**Modulo per la presentazione delle osservazioni per i piani/programmi/progetti sottoposti a procedimenti di valutazione ambientale di competenza statale**

**ID: Codice procedura (ID\_VIP/ID\_MATTM): 12691**

***“Progetto di un impianto eolico denominato "Pitigliano" ubicato nei comuni di Pitigliano (GR) e Sorano (GR) costituito da 20 (venti) aerogeneratori di potenza nominale 7,0 MW per un totale di 140,0 MW con relative opere connesse ed infrastrutture indispensabili”***

**Immagine 1. Vincoli ex art. 136 del CBC dal PIT della Regione Toscana e zona approssimativa dove è progettato l'impianto industriale.**

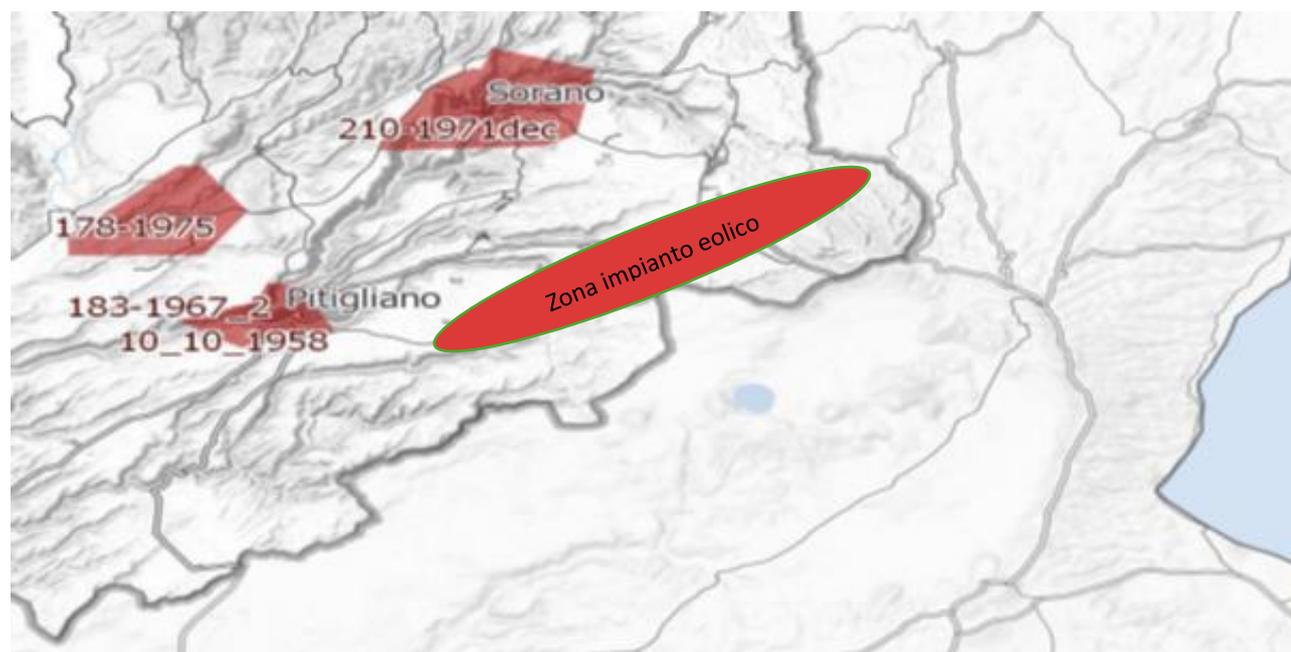
Al contrario si evidenzia che l'impianto eolico industriale citato non solo ricadrebbe con tutti e 20 gli aerogeneratori all'interno delle fasce di rispetto di 3 km dei due vincoli paesaggistici di notevole interesse pubblico esistenti nella Regione Lazio e con una parte di essi nel vincolo paesaggistico del centro abitato di Sorano (GR), quindi in aree non idonee all'installazione di impianti di energia rinnovabile. Addirittura, alcuni aerogeneratori sarebbero ubicati a poche centinaia di metri dai perimetri dei due vincoli paesaggistici laziali ex art 136 del CBC. (Nell'Allegato n. 3 sono riportate le immagini che illustrano in maniera dettagliata quanto affermato).

E ancora, come sostiene la stessa Proponente, parte dell’impianto si verrebbe a trovare a 3,5 km dal centro abitato di Sorano. Infatti, due degli aerogeneratori WTG 08 e 09, sono addirittura all’interno delle fasce di rispetto dei 3 km del vincolo paesaggistico di notevole interesse pubblico ex art 136 del CBC. Si evidenzia che così si crea

un'ulteriore incompatibilità con la tutela del Paesaggio.

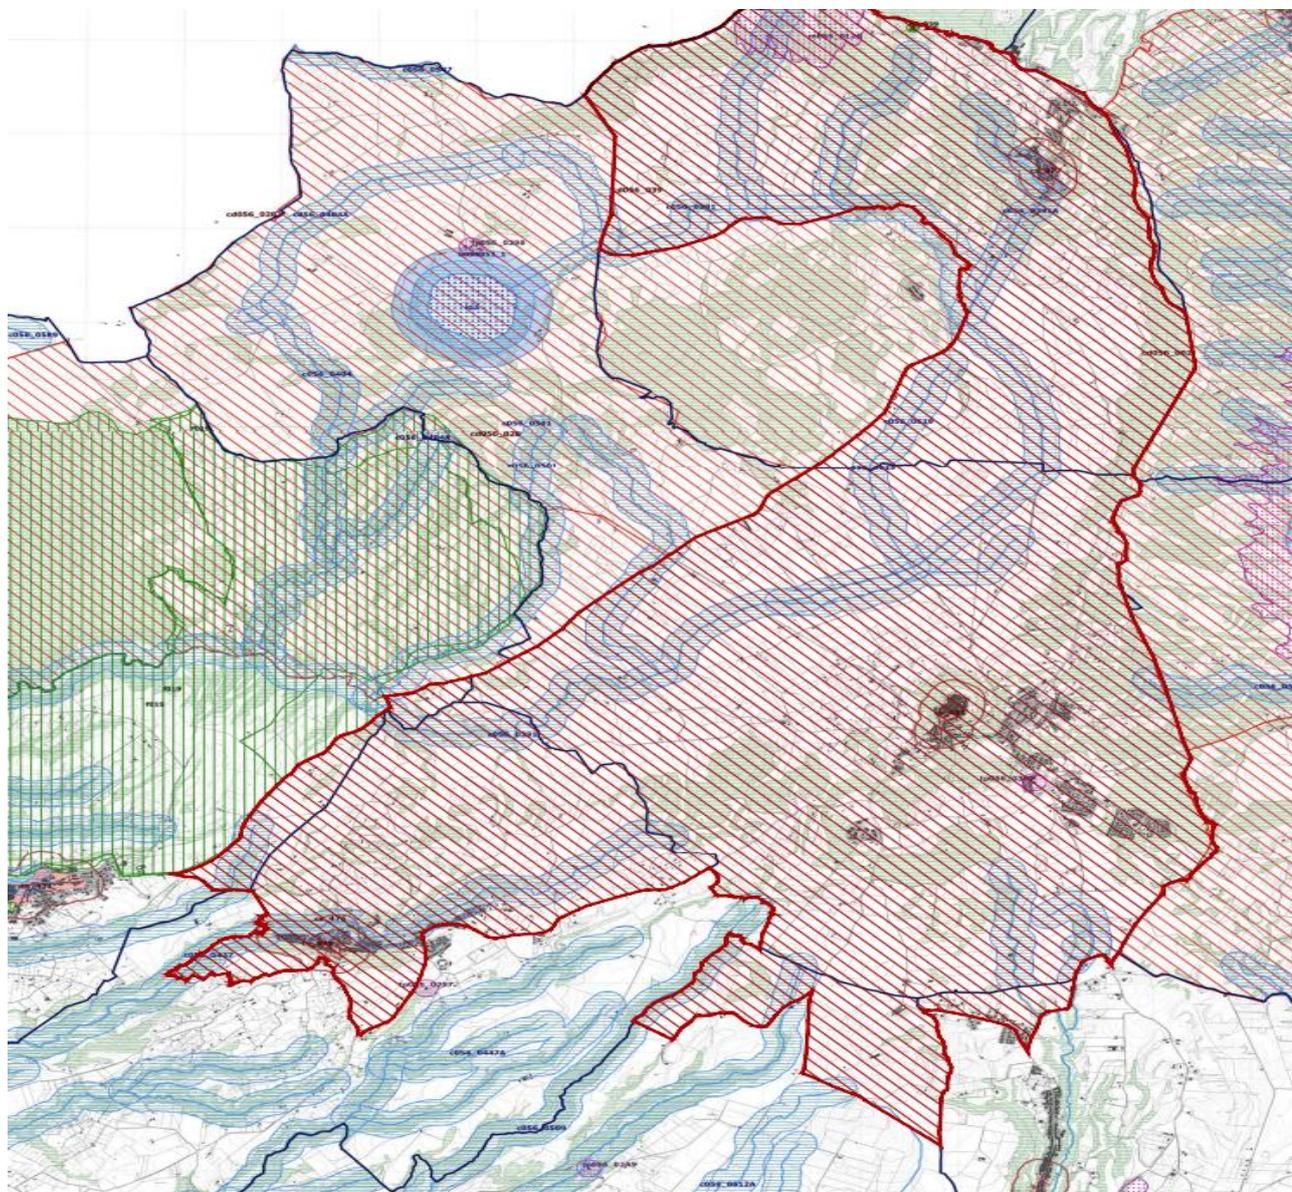
Come è illustrato nell'immagine si ribadisce che l'impianto industriale *Pitigliano* ricade completamente all'interno delle fasce di rispetto dei due vincoli di notevole interesse pubblico e lambisce quelle di un terzo vincolo e quindi come affermato dal Consiglio di Stato nelle sentenze citate, l'impianto è insediato in area non idonea ai sensi dell'art. 20 comma 8 lettera c quater del D.Lgs. n. 199/2021 e ss.mm.ii al contrario di quanto sostiene la proponente.

Si ricorda inoltre che il vincolo dell'*"Orlo della Caldera di Latera"* ha cucito insieme i due vincoli enunciati e già esistenti della *Conca del Lago di Bolsena* (D.M. 24.10.1960 e D.M. 22.05.1985) e la *Conca del Lago di Mezzano* e territorio circostante (DM 22.05.1976 "*Conca del Lago di Mezzano e territorio circostante*" e DM 22.05.1984 "*Selva del Lamone*") testimoniando, se ce ne fosse stato ancora bisogno, il notevole pregio paesaggistico di tutta l'area. Pregio paesaggistico arricchito dal valore naturalistico della confinante Riserva Naturale regionale *Selva del Lamone* con la sua Area Contigua e i vari siti *Natura 2000* e le due aree di importanza internazionale per gli uccelli, *IBA 099 Lago di Bolsena* e la *012 Selva del Lamone*. Inoltre, si segnala anche l'impatto sulle tradizioni agroalimentari con la zona DOC vino bianco di Pitigliano, del Pecorino Toscano DOP, dell'olio extravergine di oliva DOP Canino, la Lenticchia di Onano, il vino Aleatico e il fagiolo del Purgatorio di Gradoli e altri pregiati prodotti tipici locali del *Biodistretto del Lago di Bolsena* che comprende anche i comuni laziali interessati dall'impianto industriale.

**Immagine 3. Cumulo di una parte di impianti eolici, fotovoltaici e geotermici industriali in progettazione ed esistenti intorno all’eolico industriale *Pitigliano*.**

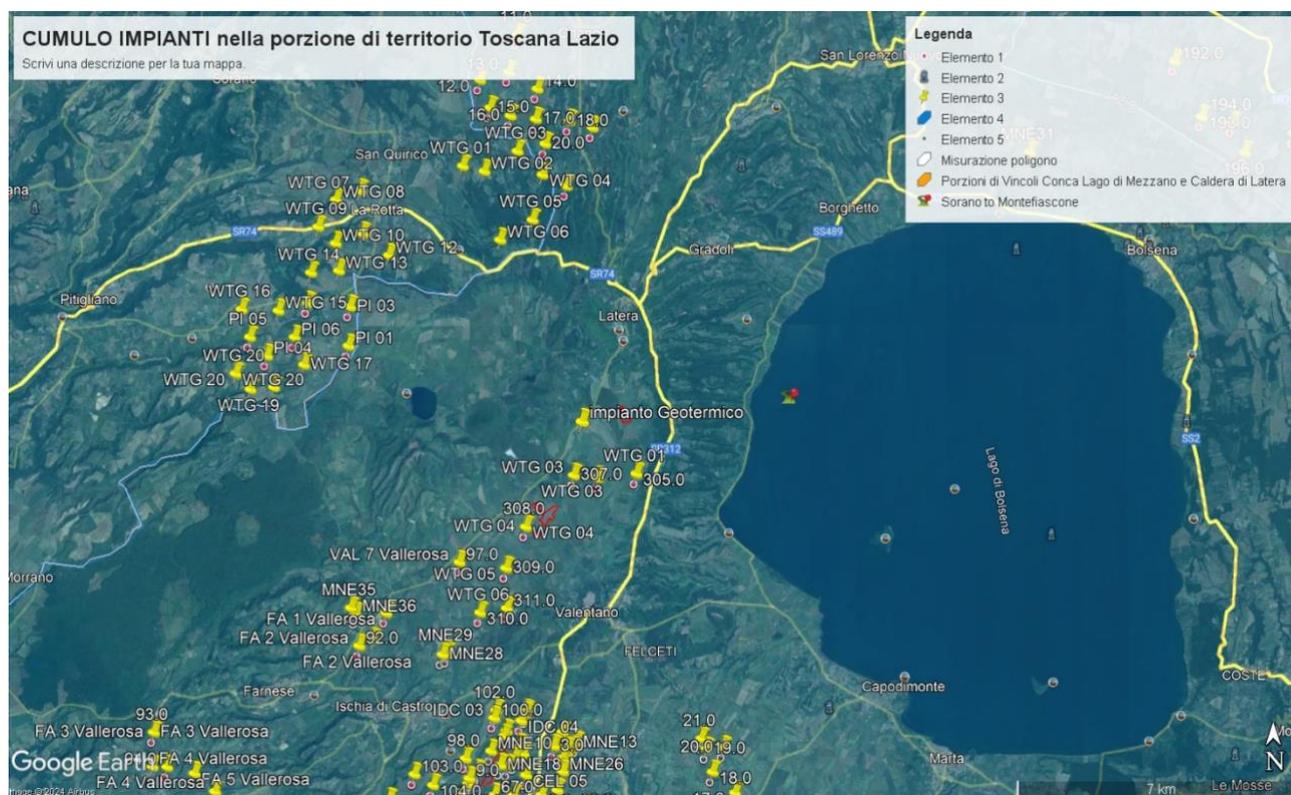
**scale di studio (vasta, intermedia e di dettaglio...".** Le analisi debbono non solo definire l'area di visibilità dell'impianto eolico industriale, **ma anche il modo in cui l'impianto viene percepito all'interno del bacino visivo.** Le analisi visive debbono inoltre tenere in opportuna considerazione **gli effetti cumulativi derivanti dalla compresenza di più impianti".** Nella Relazione Paesaggistica e nello Studio di Impatto Ambientale prodotte dalla proponente come già evidenziato è stato ignorato il vincolo paesaggistico di notevole interesse pubblico ex articolo 136 del Codice dei Beni Culturali "*Ambito paesaggistico, geologico e geomorfologico dell'Orlo della Caldera di Latera ...*" Non vengono nemmeno citati gli impianti eolici in progetto al MASE, il *Rempillo* (6 aerogeneratori) e un altro in verifica amministrativa di 14 aerogeneratori e 72,6 MW. Ad oggi nei territori di Pitigliano, Sorano e in quello limitrofo potenzialmente potrebbero essere insediati 40 aerogeneratori alti 200 metri e larghi 170. Ma la Proponente si guarda bene dal citare gli altri impianti che creerebbero il cumulo e quindi maggiore impatto. Infatti, sul territorio della *Città del Tufo* (Sorano e Pitigliano) impatterebbero anche l'impianto eolico *Montarzo* di Onano con 13 aerogeneratori dalle dimensioni ricordate, l'altro eolico industriale nel territorio di Valentano con sette aerogeneratori (stesse dimensioni), gli impianti di Farnese con un minieolico di 3 Torri alte 60 metri già installate in località *Poggio del Crognolo* e l'impianto eolico industriale *Vallerosa* (7 aerogeneratori alti 200 metri e larghi 158 metri) in procedura VIA presso la Regione Lazio. Inoltre, altri impianti del minieolico già presenti a Valentano, Cellere e Piansano e due progetti eolici industriali con le stesse dimensioni (200 m x 170 m) nel Comune di Ischia di Castro. La valutazione del cumulo non prende in considerazione neanche gli impianti industriali di fotovoltaico e agrivoltaico in progetto a Farnese, Valentano, Ischia di Castro, Cellere e neppure l'impianto geotermico in procedura VIA al MASE, progettato nella *Caldera di Latera*. Quindi è stata effettuata una valutazione del potenziale impatto cumulativo non veritiera a dispetto di quanto affermato dalla Proponente che sostiene di aver preso in

considerazione uno spazio di 10 km intorno al suo impianto per gli impatti che si creerebbero.

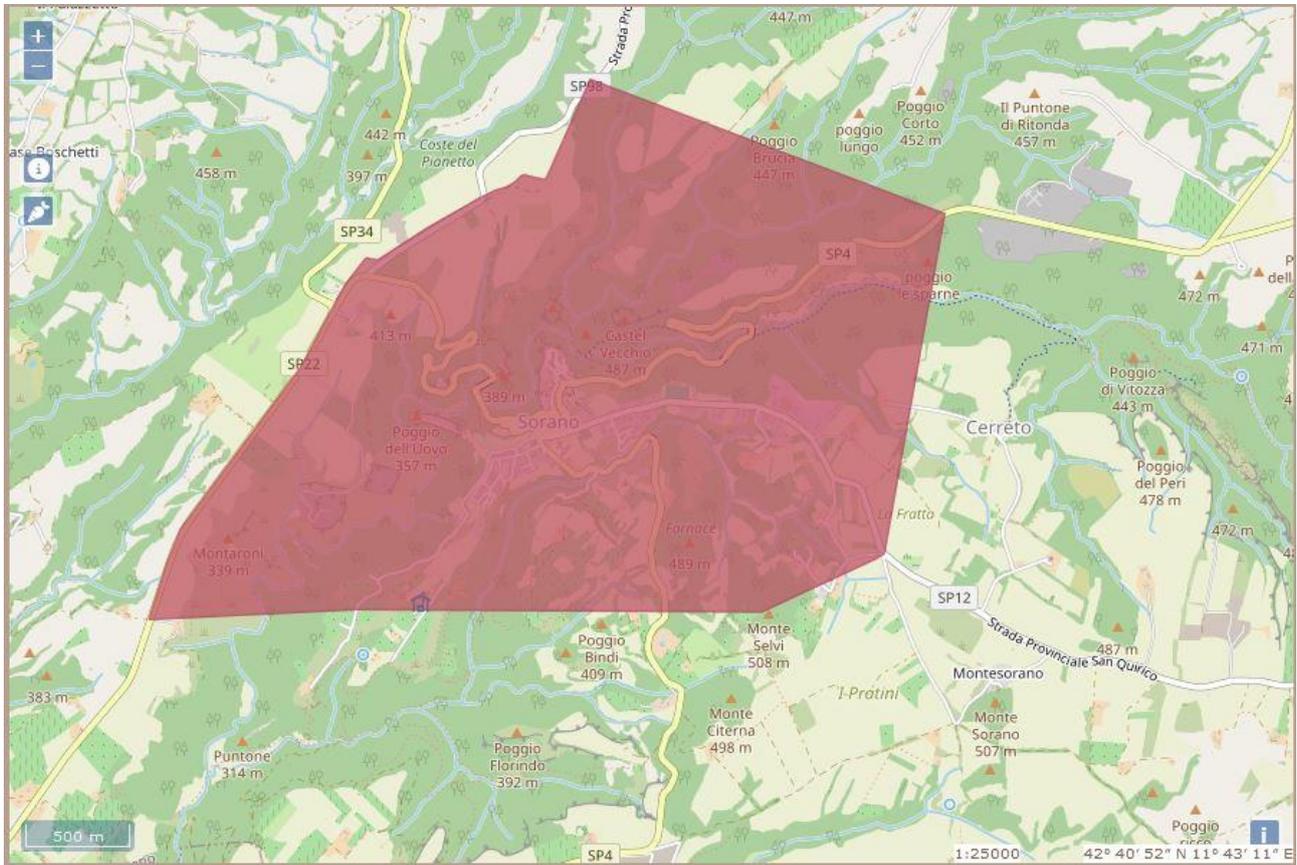
per il Comune di Pitigliano Codice Vincolo **90484** “Zona del Centro Storico di Pitigliano ed area circostante caratterizzata da memorie storiche e da monumenti insigni”, l’unico aerogeneratore interno alla fascia di rispetto di 3Km è il n.WTG.16 ml.2.900,00;

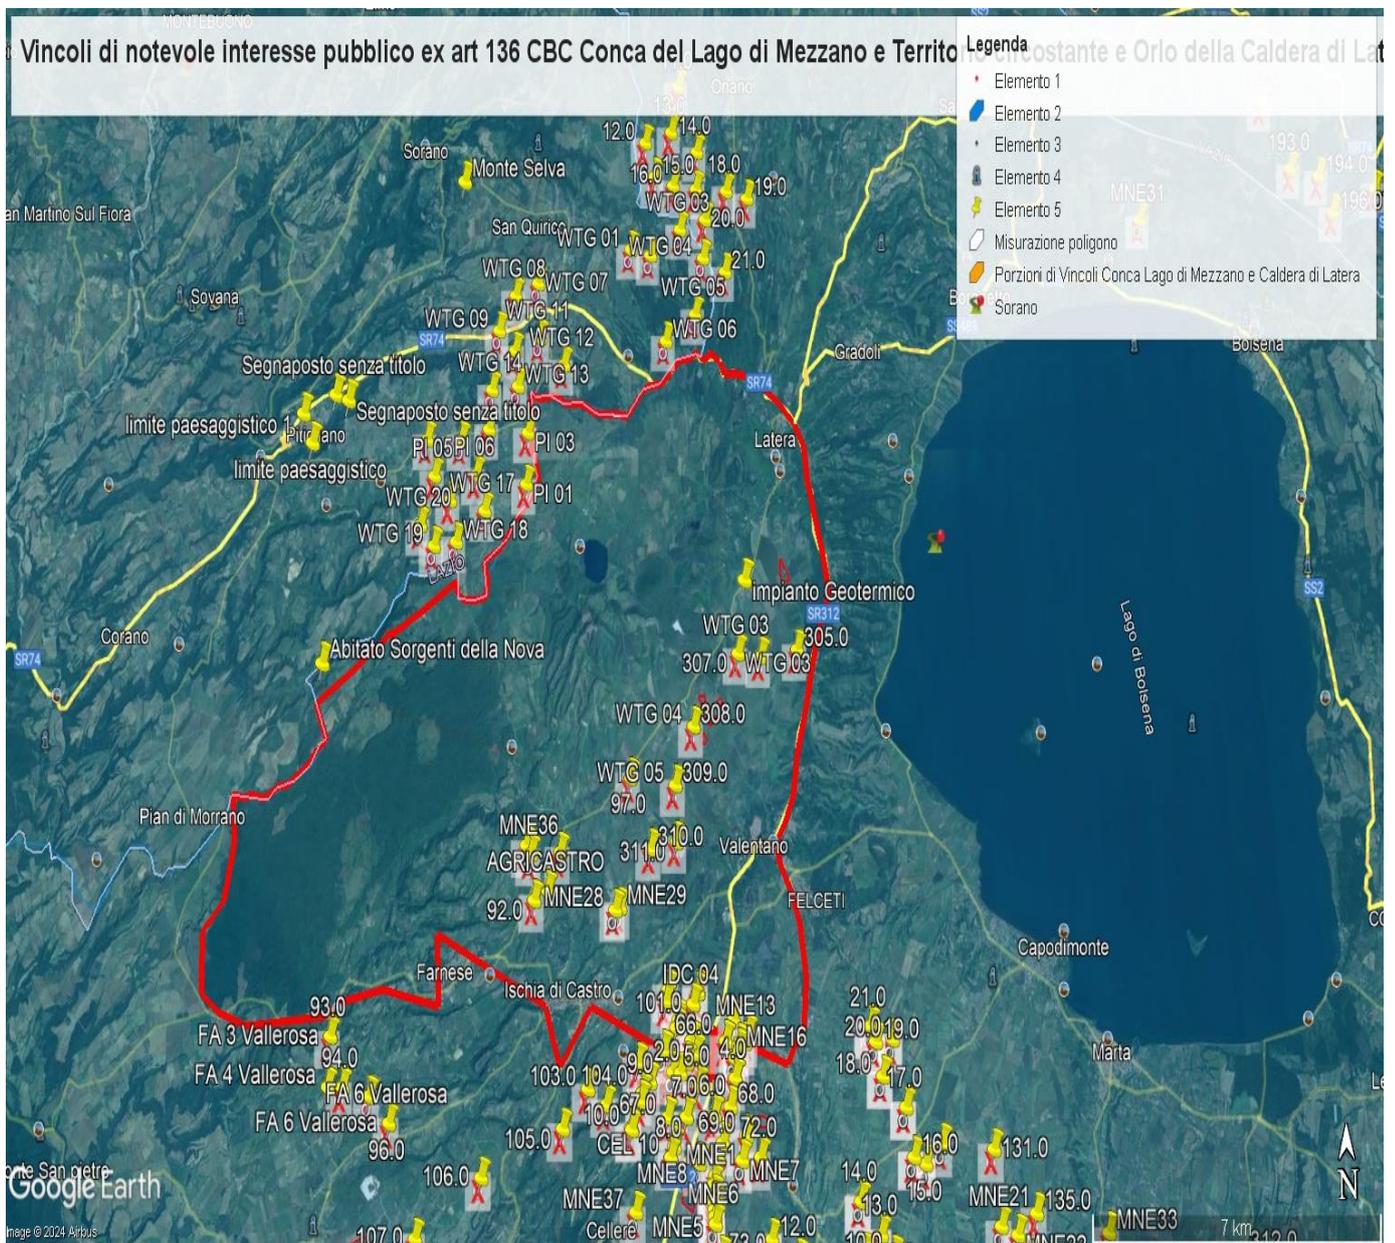
**Gli aerogeneratori dell'impianto eolico *Pitigliano* si verrebbero a trovare da poche centinaia di metri dalle pale dell'eolico *Rempillo* ai due chilometri dell'impianto *Montarzo* di Onano, senza contare la presunta vicinanza con gli altri 14 aerogeneratori del progetto eolico industriale ancora in verifica amministrativa. A queste si aggiungerebbero le pale dell'eolico, il geotermico e agrivoltaico di Valentano, Latera e Farnese.**

**IMMAGINE n. 4** Mappa della intervisibilità degli impianti eolici elaborata dall'Associazione nazionale Amici della Terra. La mappa non è aggiornata comunque rende molo bene dell'enorme impatto visivo creato dal cumulo degli impianti.

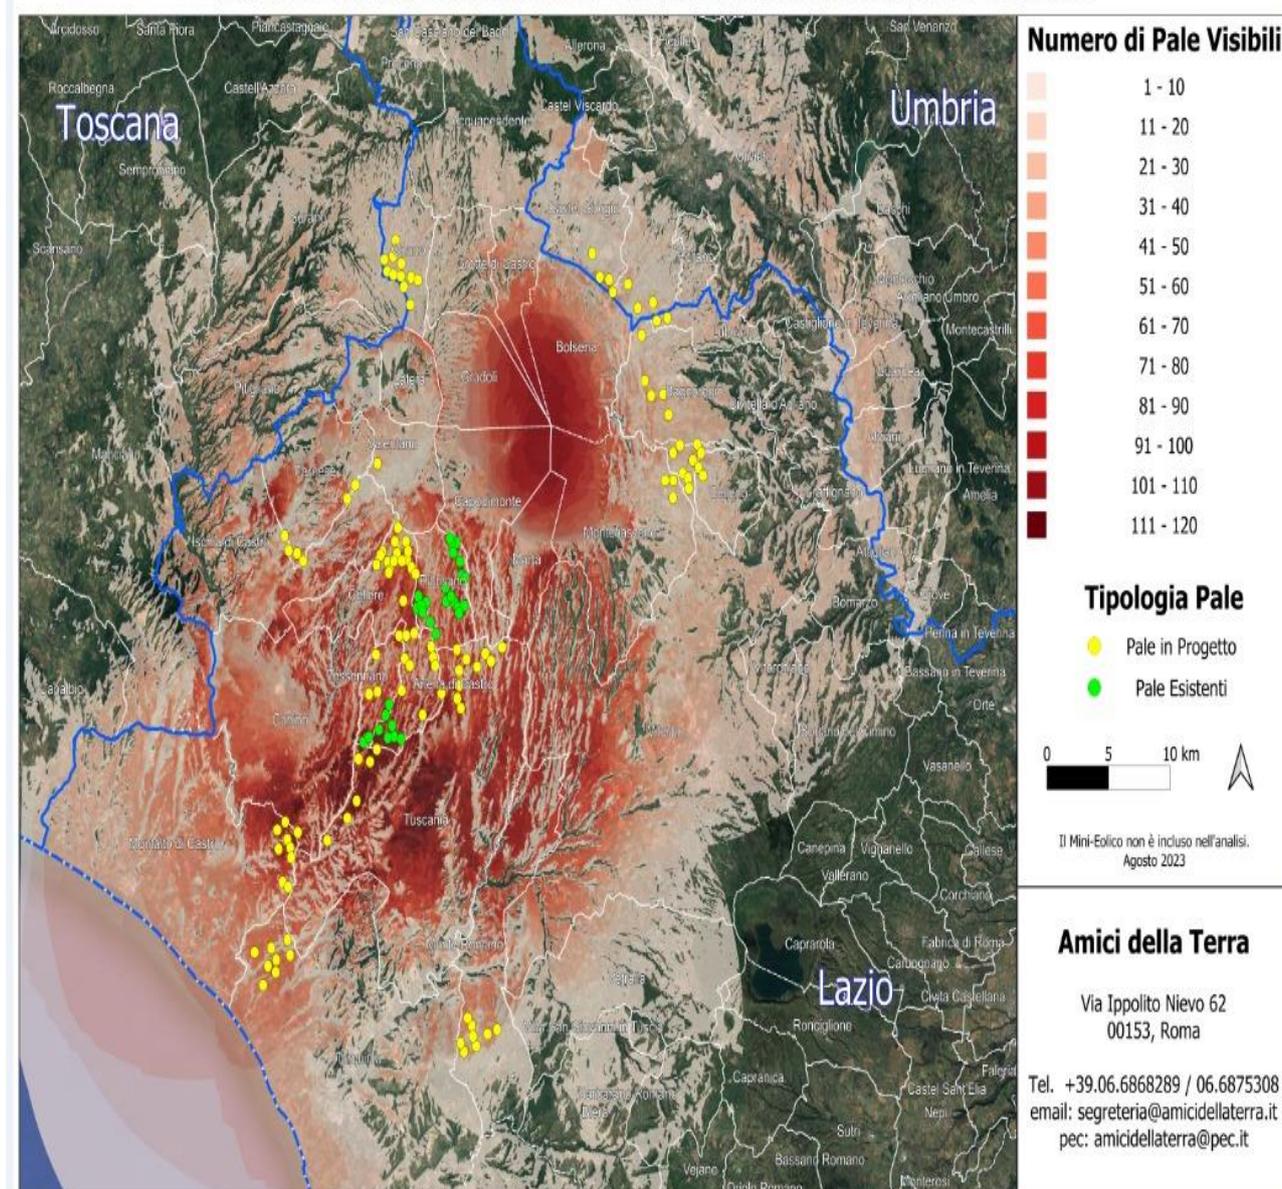
Se agli impianti eolici rappresentati qui sopra, che non comprendono né l'impianto eolico *Pitigliano* né le altre 14 pale del progetto eolico in verifica amministrativa sempre nel territorio di Pitigliano, si aggiungono le migliaia di ettari (7000 finora) di territorio occupato dagli impianti fotovoltaici e agrivoltaici e dalle altre tipologie appare chiaro il numero spropositato degli impianti FER nella Toscana meridionale e nella Tuscia.
